Modulo per la presentazione delle osservazioni per i piani/programmi/progetti sottoposti a procedimenti di valutazione ambientale di competenza statale

Oggetto: Codice procedura 10847 - Costruzione ed esercizio di un impianto di produzione di energia elettrica da fonte eolica "FIORA" di potenza nominale pari a 52,8 MW, da realizzarsi nel comune di Manciano (GR) e delle opere ed infrastrutture connesse

ALLEGATO n1 OSSERVAZIONI IMPIANTO EOLICO INDUSTRIALE "FIORA" COMPOSTO da n. 4 immagini e 4 pagine. IMMAGINE n. 1

IMMAGINE n. 2 CUMULO IMPIANTI EOLICI nel BACINO VISIVO TERRITORIO di MANCIANO e di MONTALTO di CASTRO.

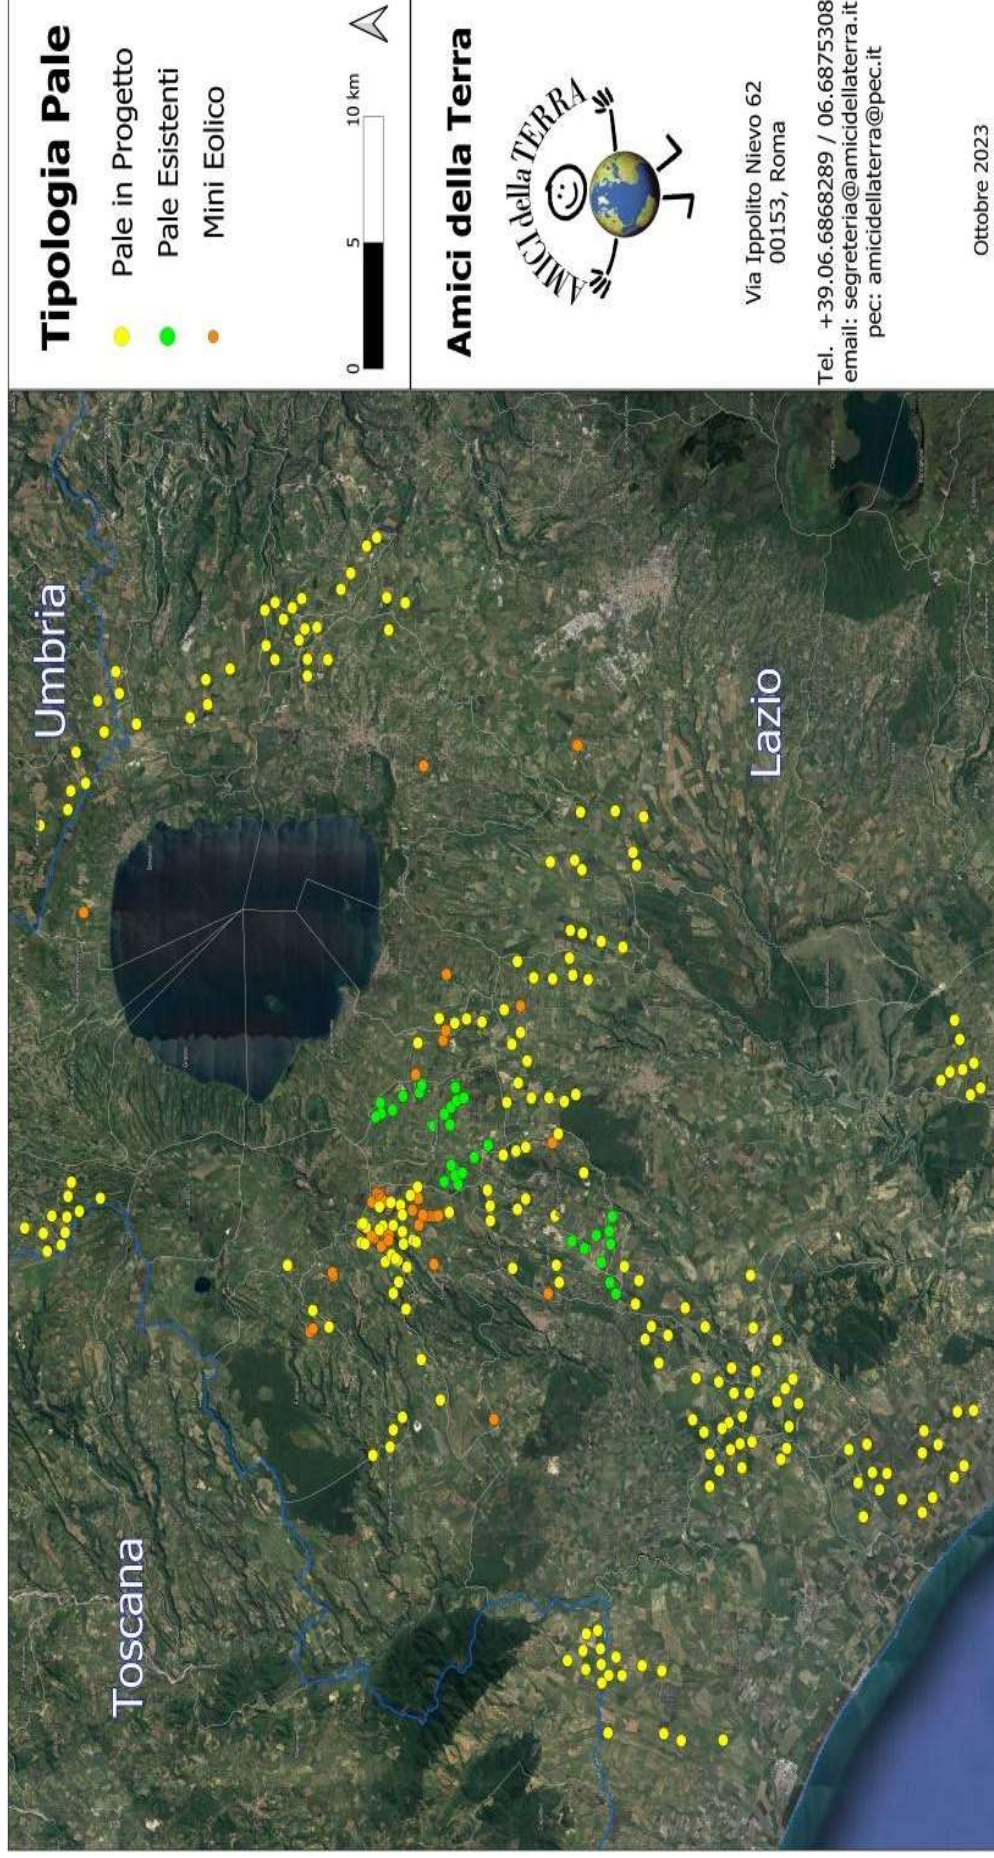
**3) OSSERVAZIONE: CUMULO e SATURAZIONE IMPIANTI FER NELLA PROVINCIA di VITERBO, IN PARTICOLARE NEL COMUNE DI MONTALTO DI CASTRO E NELLA ZONA A CONFINE CON IL COMUNE di MANCIANO che SI TROVANO NELLO STESSO BACINO VISIVO.**

La zona in cui in cui è stato progettato l'eolico Fiora è già occupata da diversi centinaia di ettari di impianti fotovoltaici già esistenti e in procedura VIA al Mase e alla Regione Lazio così come da diversi progetti di impianti eolici industriali ( vedi Allegato Osservazioni immagini nn. 2,3 e 4. L'impianto eolico Fiora, pur trovandosi in Toscana ma nello stesso bacino visivo del territorio limitrofo laziale ed a poche centinaia di metri da una zona già estremamente satura del Lazio, andrebbe ad appesantire una situazione già *critica per la sostenibilità ambientale.*

A riprova di quanto affermato si cita la D.G.R del Lazio n. 171 del 12.05.2023 che da atto dell'elevato impatto ambientale e paesaggistico causato dal cumulo di impianti FER nella Provincia di Viterbo e la conseguente saturazione del territorio. Si porta a conoscenza che la zona più intensamente occupata dagli impianti FER (fotovoltaico ed eolico) sia già esistenti con centinaia di ettari di fotovoltaico già realizzati (immagine n. 4 Allegato) che in procedura VIA al MASE e alla Regione Lazio si trovano nell'area di dettaglio, intermedia e vasta dell'impianto eolico industriale denominato Fiora.

IMMAGINE n. 3 MAPPA INTERVISIBILITA' IMPIANTI EOLICI ( da aggiornare) esistenti e in procedura VIA al MASE e alla REGIONE LAZIO.

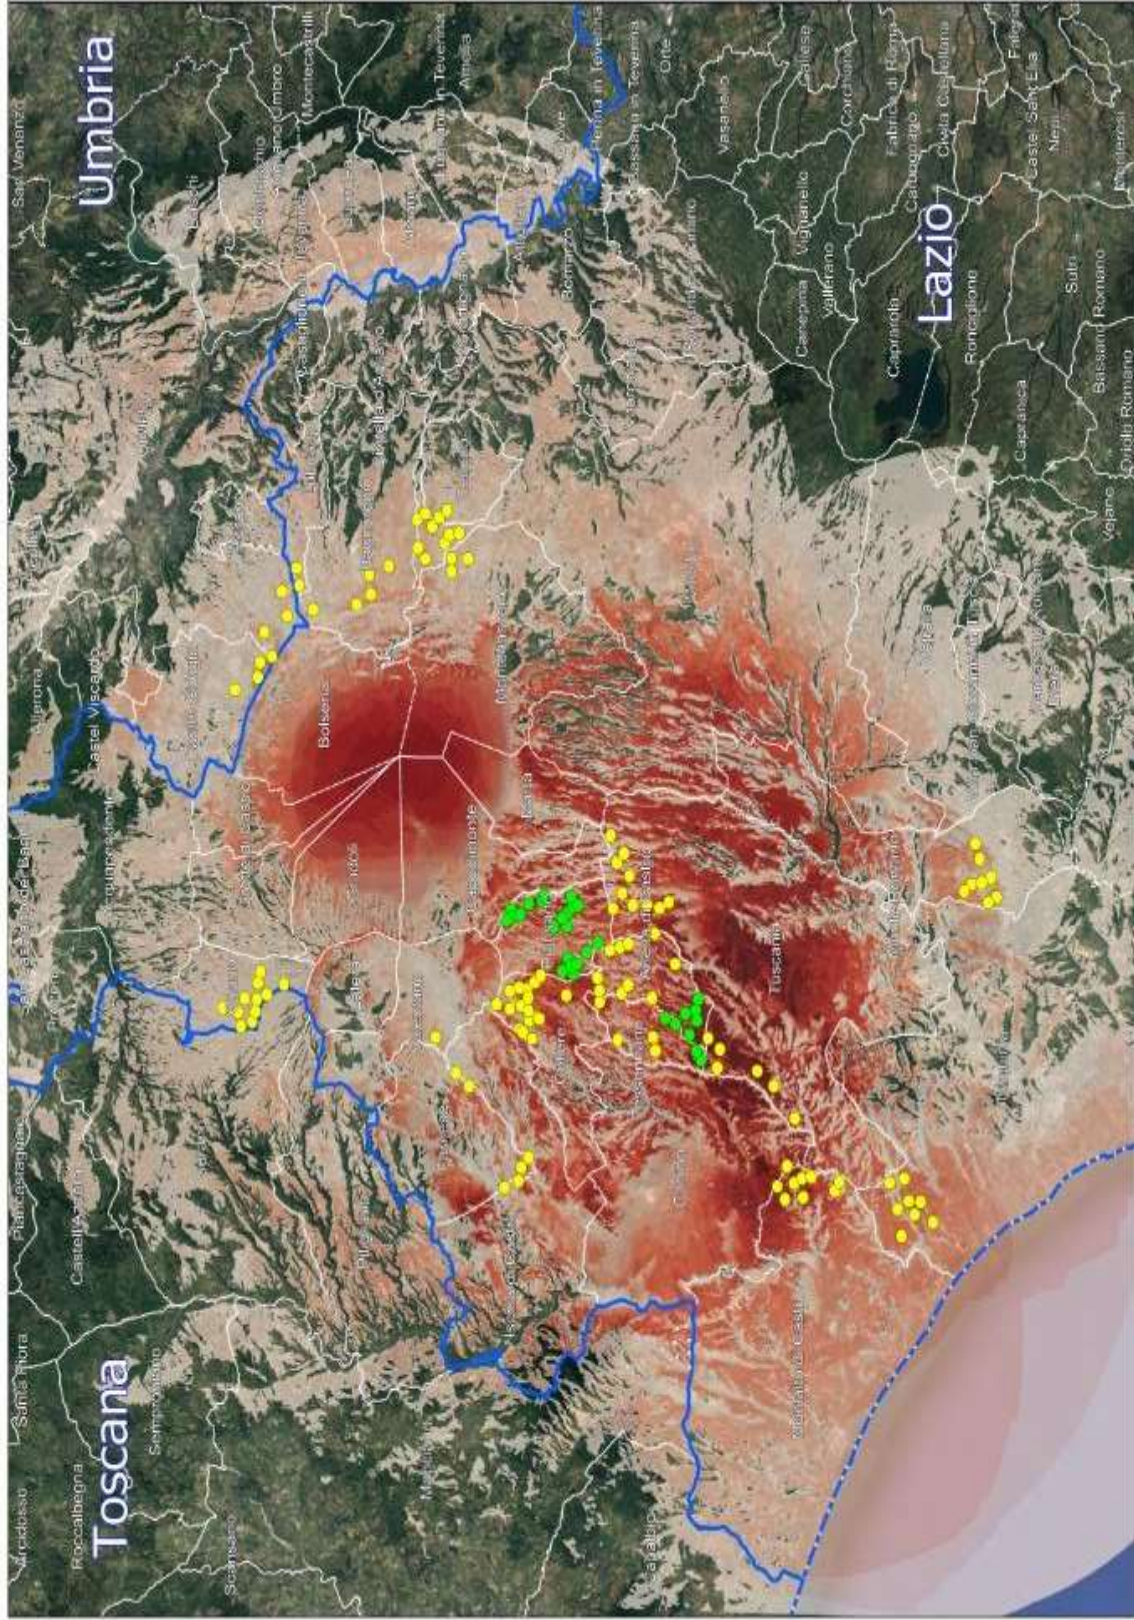
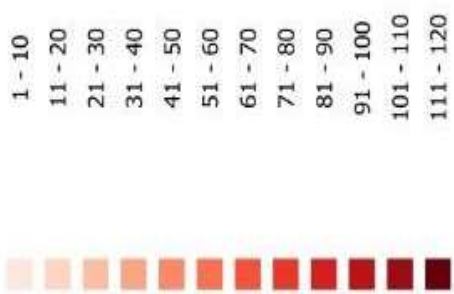
- Salute pubblica
- Beni culturali e paesaggio
- Monitoraggio ambientale
- Altro: **IMPATTO VISIVO, CUMULABILITA' degli IMPIANTI e NOTEVOLE INTERVISIBILITA'.**
